INFORME DE HITO DE CONTROL
N°012-2023-OCI/5348-SCC

EJECUCIÓN CONTRACTUAL DE LA OBRA:
“MEJORAMIENTO Y AMPLIACIÓN DE LA PRESTACIÓN DEL
SERVICIO EDUCATIVO DE LA I.E. NRO 31 NUESTRA
SEÑORA DEL CARMEN DISEÑO ARQUITECTÓNICO
BIOClimÁTICO EN LA URBANIZACIÓN SAN JUAN,
DISTRITO DE YANACANCHA – PASCO - PASCO”

HITO DE CONTROL N° 01 – ESTADO SITUACIONAL DE LA
EJECUCION DE OBRA Y VALORIZACION DE OBRA N°4
CORRESPONDIENTE AL MES DE JULIO DE 2023

Imagen n.º 21
Sustento Planilla de Metrados Partida 02.02.01.02.02.

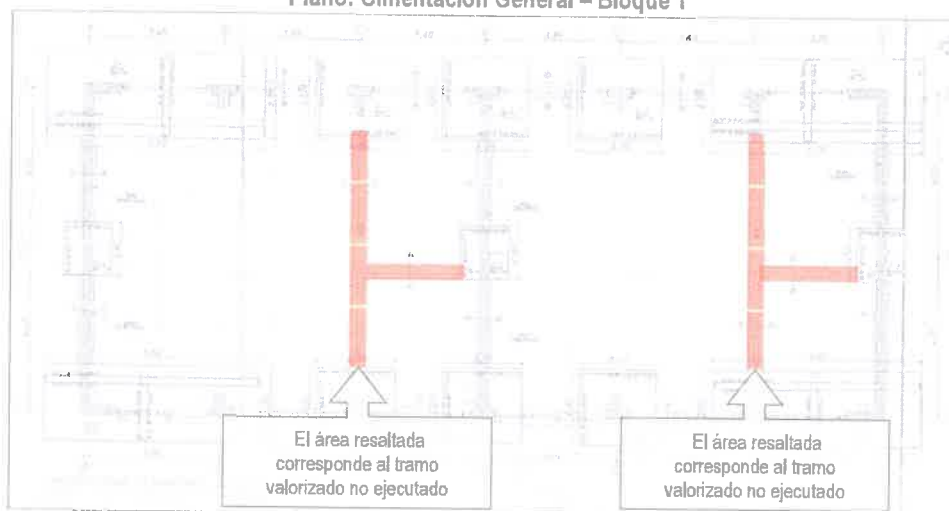
No obstante, realizada la visita de inspección física a la Obra por la Comisión de Control el día 09 de agosto del 2023; considerando el plano E-01 "Estructura – Cimentación Bloque 1" del Expediente Técnico y el sustento de planilla de metrados de la valorización, según el Acta n.° 015-2023-CG/OC-5348; donde se advirtió que las partidas: **EXCAVACION DE ZANJA PARA CIMIENTOS y CONCRETO 1:10 + 30% PG CIMIENTOS CORRIDOS**, no han sido ejecutadas en los porcentajes indicados en la valorización; evidenciándose así que lo sustentado en la planilla de metrados; no tiene correspondencia con lo realmente ejecutado.

Así también; en el gráfico siguiente, que es parte del plano E-01 "Estructura – Cimentación Bloque 1" del Expediente Técnico; se ha resaltado los tramos valorizados de las Partidas 02.02.01.02.02 y 02.02.01.03.02; los cuales no se han ejecutado.

Imagen n.º 28
Sustento Planilla de Metrados Partida 02.03.01.02.02.

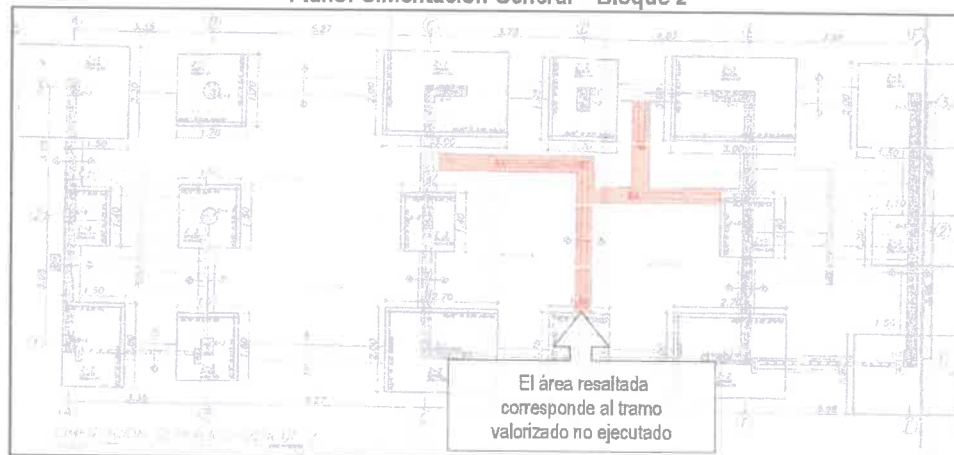
No obstante, realizada la visita de inspección física a la Obra por la Comisión de Control el día 09 de agosto del 2023, considerando el plano E-04 "Estructura – Cimentación Bloque 2" del Expediente Técnico y el sustento de planilla de metrados de la valorización, según el acta de inspección física de obra n.º 003-2023-CG/OC-5348; se advirtió que las partidas: **EXCAVACION DE ZANJA PARA CIMENTOS y CONCRETO 1:10 + 30% PG CIMENTOS CORRIDOS**, no han sido ejecutadas en los porcentajes indicados en la valorización; evidenciándose así que lo sustentado en la planilla de metrados; no tiene correspondencia con lo realmente ejecutado.

Así también; en el gráfico siguiente, que es parte del plano E-04 "Estructura – Cimentación Bloque 2" del Expediente Técnico; se ha resaltado los tramos valorizados de las **Partidas 02.03.01.02.02 y 02.03.01.03.02**; los cuales no se han ejecutado; ya que no se debió considerar los tramos

Descripción: La Comisión de Control; evidencia la no existencia de la excavación de zanjas de cimiento en los Eje D Tramo 1-3 y Eje 2 Tramo C-E; el cual se encuentra incluido en el sustento de planilla de metrados de la Valorización n.º 04, la parte resaltada corresponde a los tramos valorizados no ejecutados.

Imagen n.º 32
Sustento Planilla de Metrados Partida 02.03.01.02.05.

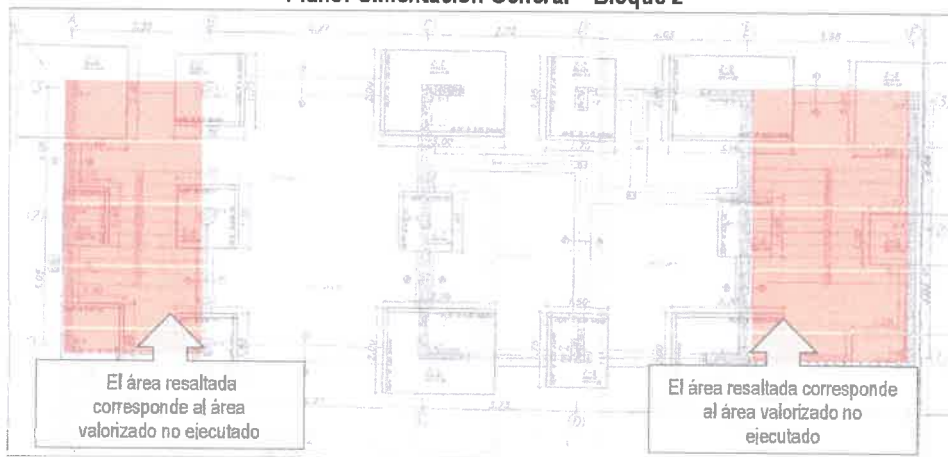
A continuación, se muestra el sustento de metrados presentado en la Valorización n.º 04; donde lo resaltado corresponde a los trabajos que no se han ejecutado; esto comprende la nivelación, relleno y compactado debajo de la escalera Tipo-1 y Tipo-2.

Así también; en el gráfico siguiente, que es parte del plano E-01 "Estructura – Cimentación Bloque 2" del Expediente Técnico; se ha resaltado el área valorizada de las **Partidas 02.03.01.02.05**; los cuales no se han ejecutado.

Descripción: La Comisión de Control; evidencian la no existencia de la nivelación, relleno y compactado con material propio debajo de la escalera; el cual se encuentra incluido en el sustento de planilla de metrados de la Valorización n.º 04.

Imagen n.º35
Sustento Planilla de Metrados Partida 02.03.01.04.03.

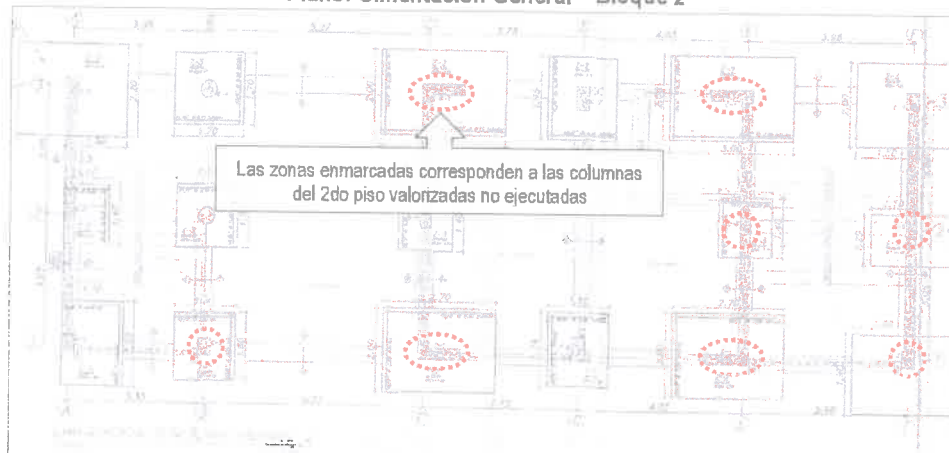
A continuación, se muestra el sustento de metrados; donde lo resaltado corresponde a lo parcialmente ejecutado ya que no se debió considerar el metrado de las columnas tipo "C-1" (ubicadas en el eje 1E, 3E, 1C, 3C), columnas tipo "C-3" (ubicadas en el eje 1F, 1B) y las columnas tipo "C-5" (ubicadas en el eje 2E, 3F); algunas de ellas recién se venían ejecutando, el día de la visita física, como es el caso de las columnas tipo "C-1" (ubicadas en el eje 3E, 1C, 3C); y algunas que ni siquiera estaban encofradas como es el caso de las tipo "C-1" (ubicadas en el eje 1E), columnas tipo "C-3" (ubicadas en el eje 1F, 1B) y las columnas tipo "C-5" (ubicadas en el eje 2E, 3F).

Así también; en el grafico siguiente, que es parte del plano E-04 "Estructura – Cimentación Bloque 2" del Expediente Técnico; se han encerrado lo valorizado en la **Partida 02.03.01.04.03**; que no se han ejecutado.

Imagen n.º 40
Sustento Planilla de Metrados Partida 02.07.01.02.01, 02.07.01.03.01 y 02.07.01.04.01.

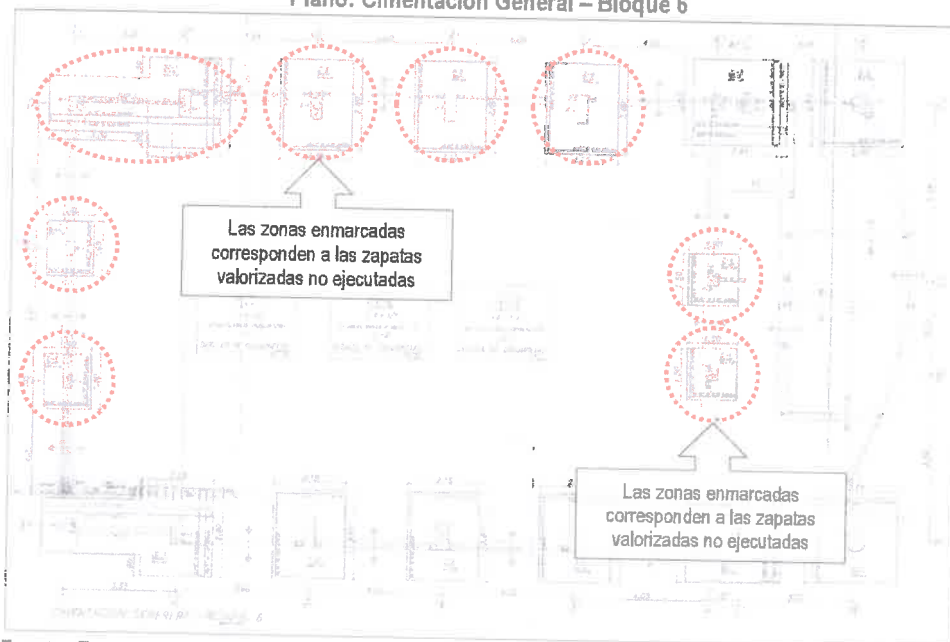
No obstante, realizada la visita de inspección física a la Obra por la Comisión de Control el día 09 de agosto del 2023, se verifica considerando el plano E-18 "Estructura – Cimentación Bloque 6" del Expediente Técnico y el sustento de planilla de metrados de la valorización, según el Acta n.º 0015-2023-CG/OC-5348; se advirtió que las partidas: **EXCAVACION DE ZANJA PARA ZAPATAS 1.65M DE PROFUNDIDAD**, **SOLADO PARA ZAPATAS E=4" 1:12 CEMENTO-HORMIGON** y **CONCRETO EN ZAPATA F'C=210 KG/CM2**, no han sido ejecutada en los porcentajes indicados por contratista en la valorización n.º4; evidenciándose así que lo sustentado en la planilla de metrados; no tendría correspondencia con lo realmente ejecutado.

A continuación, se muestra el sustento de metrados; donde lo resaltado corresponde a lo parcialmente ejecutado, ya que no se debió considerar el metrado de las zapatas tipo "Z-3" (ubicadas en el eje 1B, 3C), zapatas tipo "Z-4" (ubicadas en el eje 6B, 6C), zapatas tipo "Z-2" (ubicadas en el eje 3D, 4D y 5D) y zapata "ZC-1" (ubicada en el eje 1D).

Así también; en el gráfico siguiente, que es parte del plano E-18 "Estructura – Cimentación Bloque 6" del Expediente Técnico; se ha encerrado lo valorizado en las **Partidas 02.07.01.02.01, 02.07.01.03.01 y 02.07.01.04.01**; los cuales no se han ejecutado.

Descripción: En la fotografía se evidencia la no ejecución de excavación de zanjas para zapata, solado para zapatas y concreto en zapatas en las zapatas tipo "Z-3" (ubicadas en el eje 1B, 3C), zapatas tipo "Z-4" (ubicadas en el eje 6B, 6C), zapatas tipo "Z-2" (ubicadas en el eje 3D, 4D y 5D) y zapata "ZC-1" (ubicada en el eje 1D); que fueron incluidos en el sustento de planilla de metrados de la Valorización n.º 04.

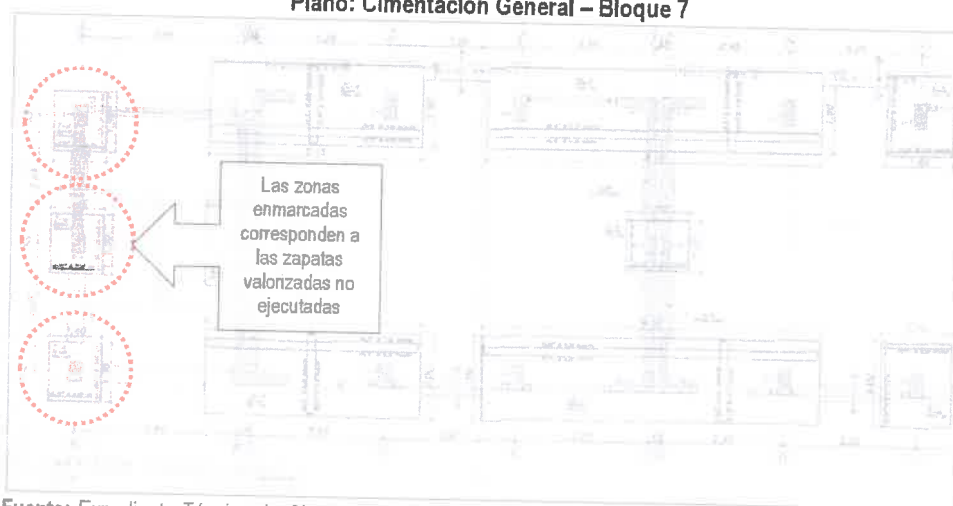
No obstante, realizada la visita de inspección física a la Obra por la Comisión de Control el día 09 de agosto del 2023, considerando el plano E-21 "Estructura – Cimentación Bloque 7" del Expediente Técnico; según el Acta n.º 0015-2023-CG/OC-5348; se advirtió que las partidas:

EXCAVACION DE ZANJA PARA ZAPATAS 1.65M DE PROFUNDIDAD, SOLADO PARA ZAPATAS E=4" 1:12 CEMENTO-HORMIGON y CONCRETO EN ZAPATA F'C=210 KG/CM², que tienen un avance acumulado del 100%, no tendría una correspondencia con lo realmente ejecutado ya que está pendiente de realizar la ejecución de las zapatas tipo "Z-4" (ubicados en los Ejes 1A, 2A y 3A).

Plano: Cimentación General – Bloque 7

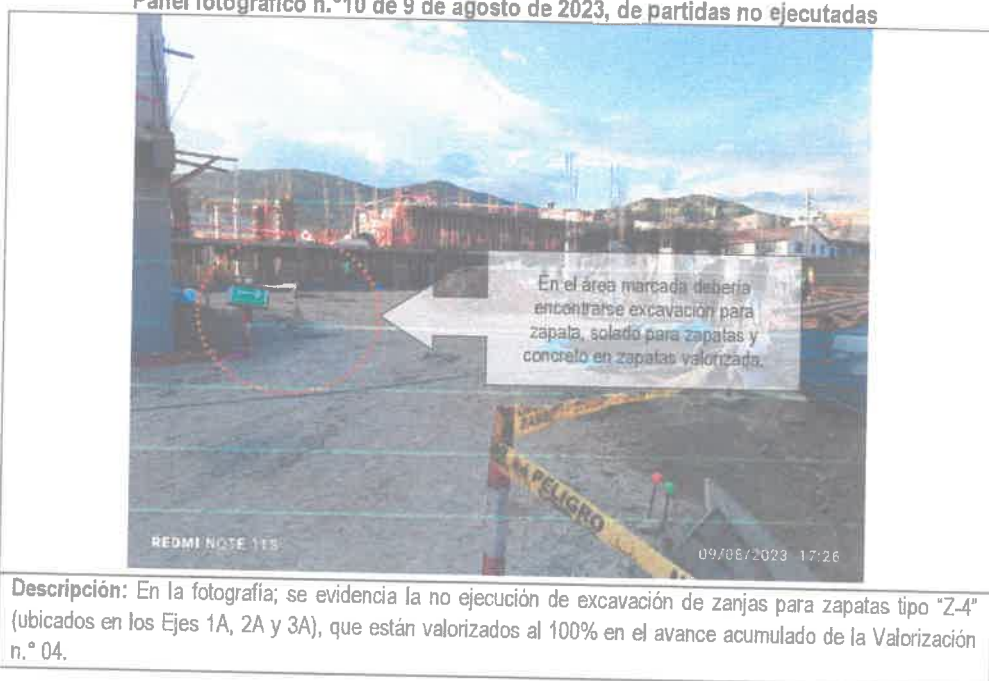
Así también; en el grafico siguiente, que es parte del plano E-21 "Estructura – Cimentación Bloque 7" del Expediente Técnico; se ha encerrado lo valorizado en las **Partidas 02.08.01.02.01, 02.08.01.03.01 y 02.08.01.04.01**; los cuales no se han ejecutado.
